Vypracoval: Ing. Jozef Šurin	ENERPRO s.r.o.	
Projektant: Ing. Stanislav Počuch		
Investor: Východoslovenská distribučná, a.s.	Čís.zak.: -	
Miesto: Sabinov	Stupeň: PDUK	
Stavba: Sabinov - ul. kpt. Nálepku - úprava VN a NN siete	Dátum: 03/2021	
	Formát: 8xA4	Číslo vj
Objekt:	Mierka:	
Obsah: Situácia	1:500

Naše číslo
30137/2021/O230-5

Sabinov - ul. kpt. Nálepku - úprava VN a NN siete - súhrnné stanovisko

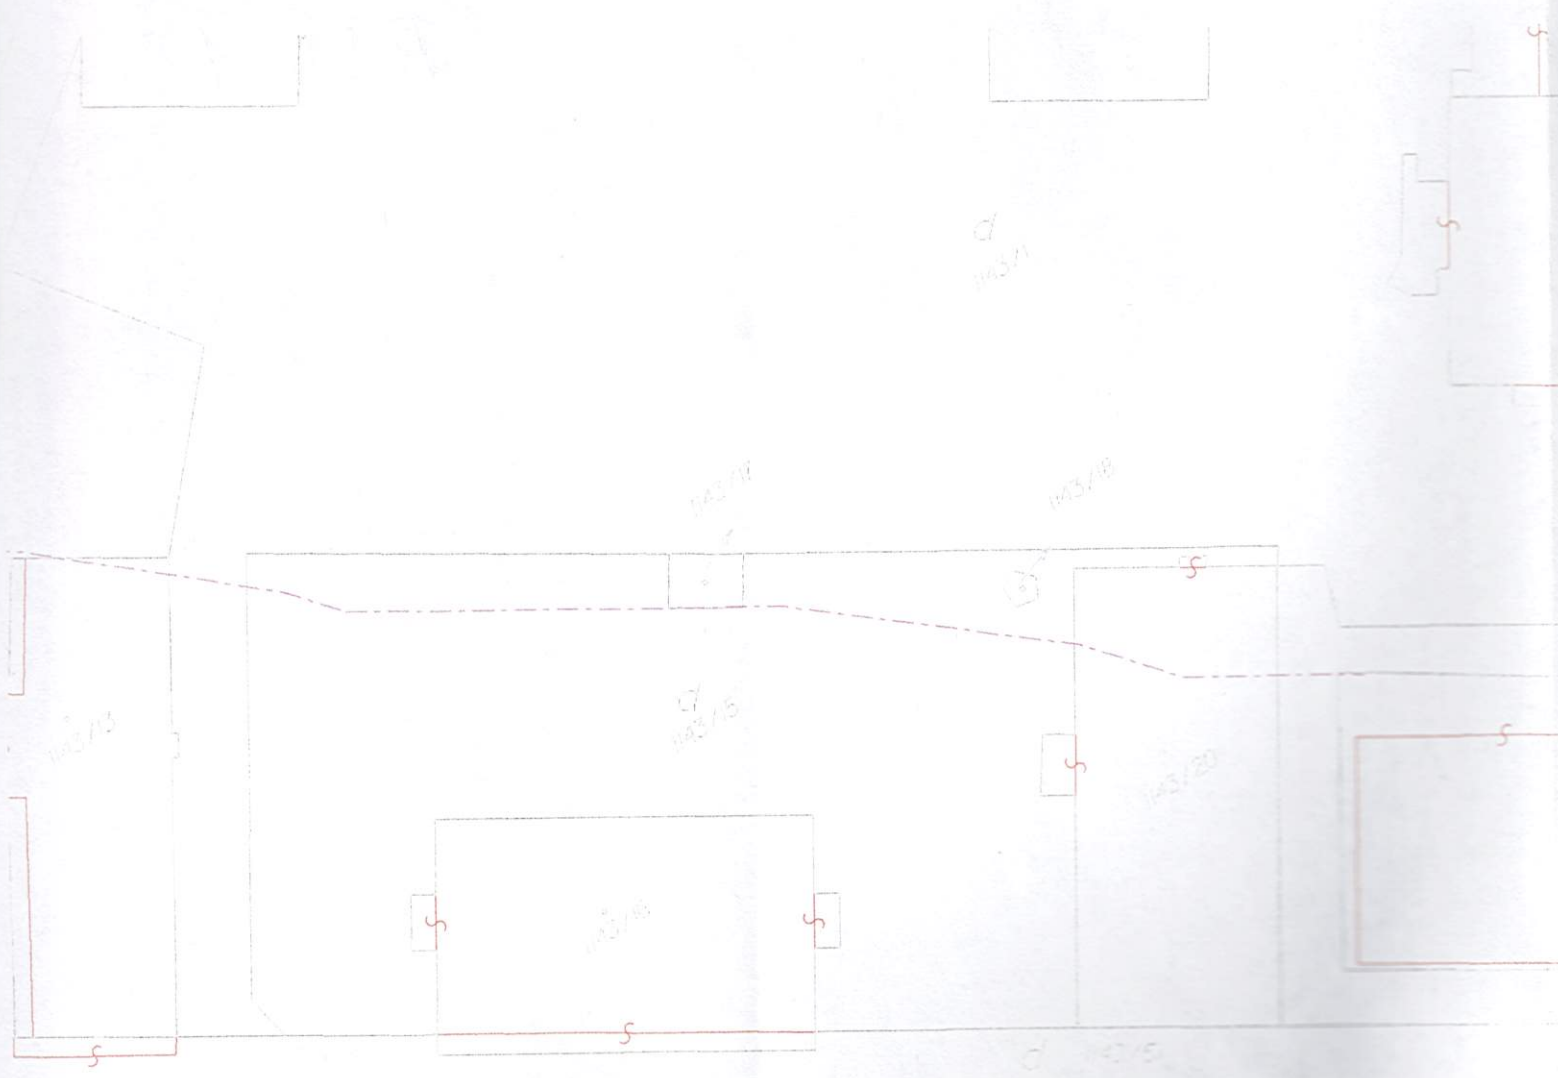
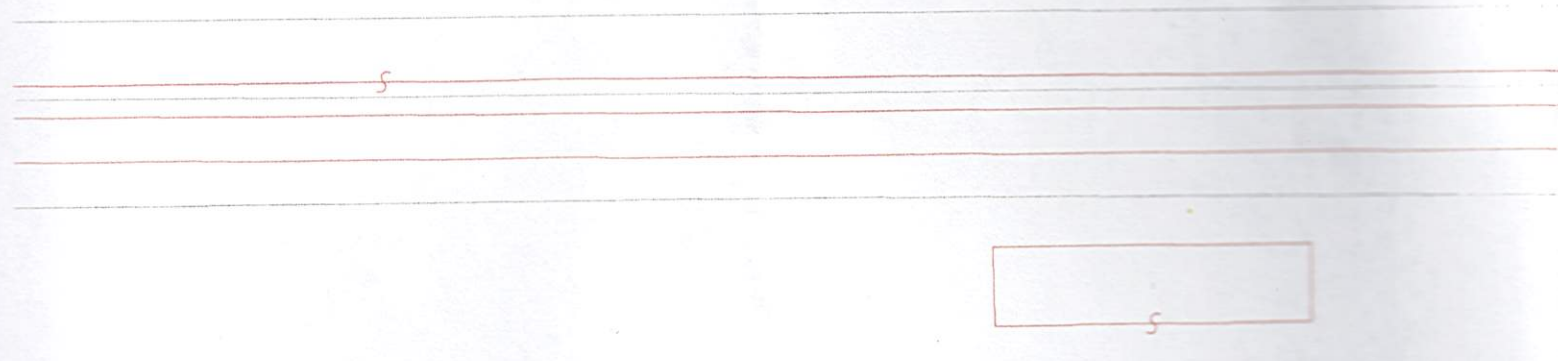
Trasa časti projektovaného vzdušného NN vedenia a NN káblového vedenia v zemi je situovaná sčasti v OPD vpravo od žel. trate Kysak – Plaveč – št. hr. (PKP) v žkm cca 37,290 – 37,665 vo vzdialenosti min. 14m (NN vedenie v zemi medzi istiacou skriňou SR č. 1 až č. 4) od osi krajnej koľaje ŽST Sabinov a zasahuje do pozemkov, k. ú. Sabinov v správe ŽSR a v ochrannom pásme vlečky (NN vzdušné vedenie). Riešenie stavby je uvedené v projektovej dokumentácii.

- v záujmovom území stavby **riešiť** ochranu podzemných káblových vedení (NN kábel) a ich súčastí v správe ŽSR - OR Košice, SEE a podzemných IS (vodovodná a kanalizačná prípojka) v správe ŽSR, OSM Košice - rešpektovať ochranné pásma trás káblov a IS od vytýčenej polohy, trasy ponechať voľné prístupné,
- realizáciou stavby nesmie dôjsť k narušeniu priechodného prierezu a k ohrozeniu bezpečnosti prevádzky na dráhe,
- stavebník v obvode dráhy **zaistí** bezpečnosť svojich zamestnancov (dohoda o bezpečnosti prác v podmienkach ŽSR) v súlade s predpisom Z2 (v zmysle Zákona č. 124/2006 Z. z.), investor stavby, resp. jeho dodávateľ je zodpovedný za bezpečnosť všetkých zamestnancov, ktorí túto stavbu realizujú a vstupujú do priestoru možného ohrozenia žel. prevádzkou,

- 3. Pred začatím prác stavebník **objedná** vytýčenie podzemných vedení ŽSR v mieste navrhovanej stavby u ŽSR - OR Košice, SEE a ŽSR,OSM Košice a vykoná potrebné opatrenia na ich ochranu podľa podmienok stanovených správcom. Výkopové práce v ochrannom pásme podzemných vedení ŽSR musia byť vykonané ručne za dozoru správcov podzemných vedení. Počas realizácie stavebných prác, ktoré majú vplyv na prevádzku žel. trate - musí byť na základe objednávky predloženej zhotoviteľom, zabezpečený technický dozor príslušných zložiek ŽSR - OR Košice a ŽSR,OSM Košice.
